MSF-21P型/MSF-24P型核燃料輸送物の核燃料輸送物設計変更承認申請に係るコメントへの回答について

本資料は、MSF-21P型/MSF-24P型核燃料輸送物の核燃料輸送物設計変更承認申請に関するヒアリングにて受けたコメント及びその回答をまとめたものである。
以下、表1にヒアリングにて受けたコメント及びその回答を記載する。

表1 MSF-21P型/MSF-24P型核燃料輸送物の核燃料輸送物の核燃料輸送物設計変更承認申請のヒアリングにて受けたコメント及び回答一覧

図1 燃料領域のモデル化（水平断面）

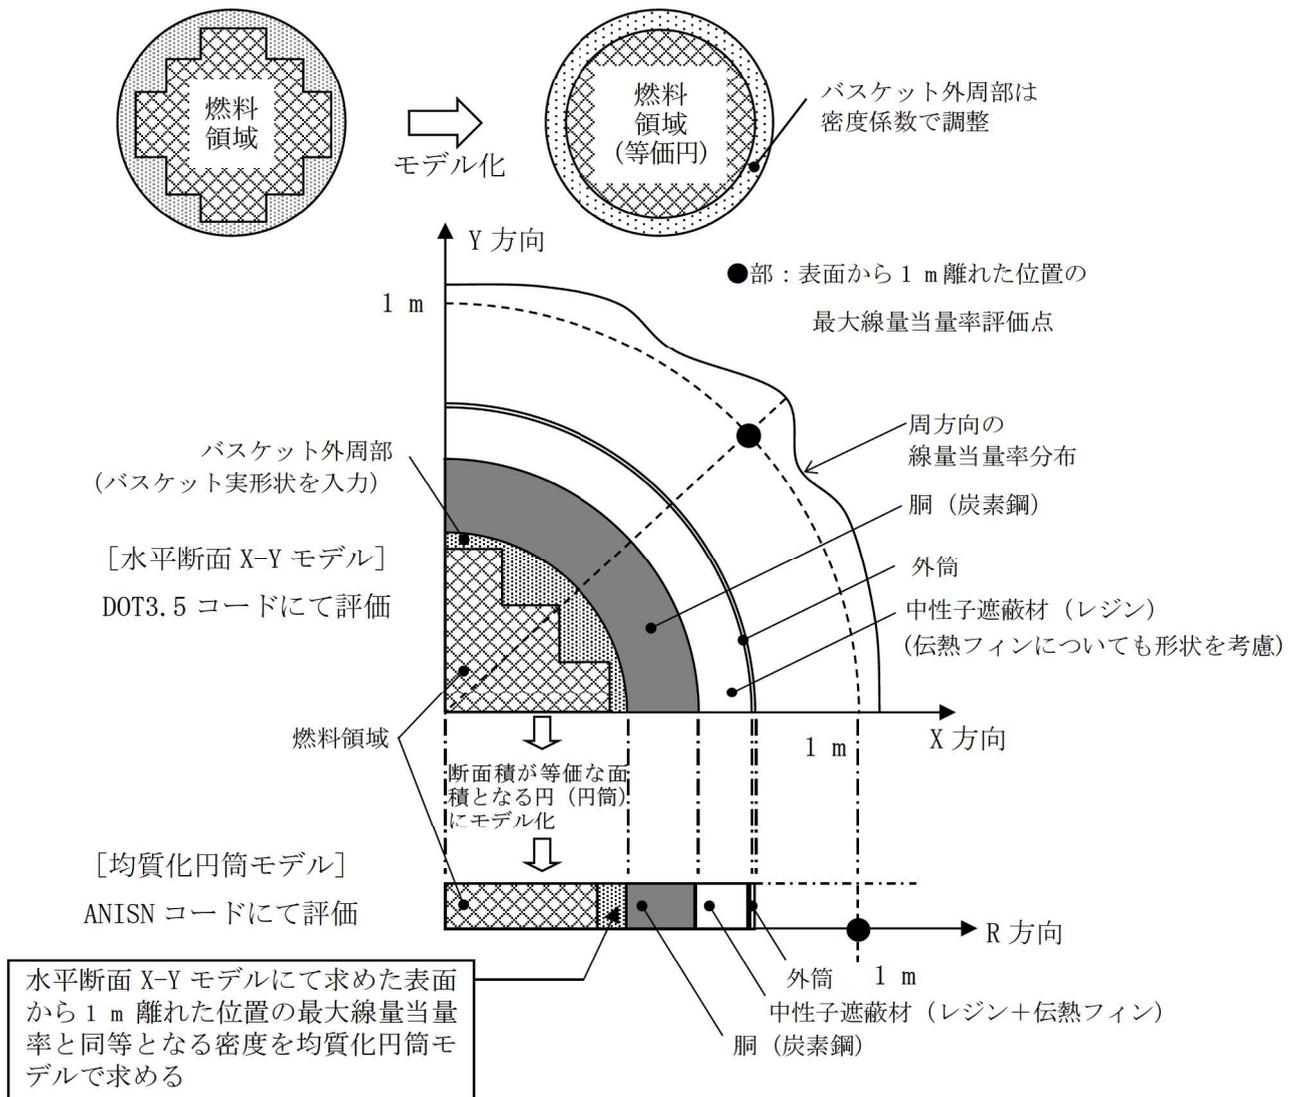
遮蔽解析モデルは用いている二次元軸対称モデルの制約から領域を均質化しているとのことであるが、均質化する理由とその保守性（径方向及び軸方向）を追記すること。

遮蔽解析における二次元(R-Z)モデルで採用している均質化モデルの妥当性について、以下主旨の補足説明を付属資料に追記する。(MSF-24P 型の例を示す)。

(1) 径方向

二次元輸送計算コードでのモデル化の制約上、円筒形状での入力となるため、燃料領域については等価な断面積となる円（円筒）でモデル化し、使用済燃料集合体とバスケットを均質化した物性値を設定している。バスケット外周部は、円周方向に不均一な厚さとなっており、バスケット外周部の密度を密度係数で調整している(図 1)。

円筒形状での均質化にあたって、水平断面 X-Y モデルにて円周方向の表面から 1 m 離れた位置での最大線量当量率を算出し、円周方向の最大線量当量率を包絡するよう、均質化円筒モデルの密度係数を設定している(図 2)。この密度係数を遮蔽解析で用いることで、実形状の最大線量当量率を包絡する結果を得ることができるため、径方向に対する均質化モデルは妥当である。
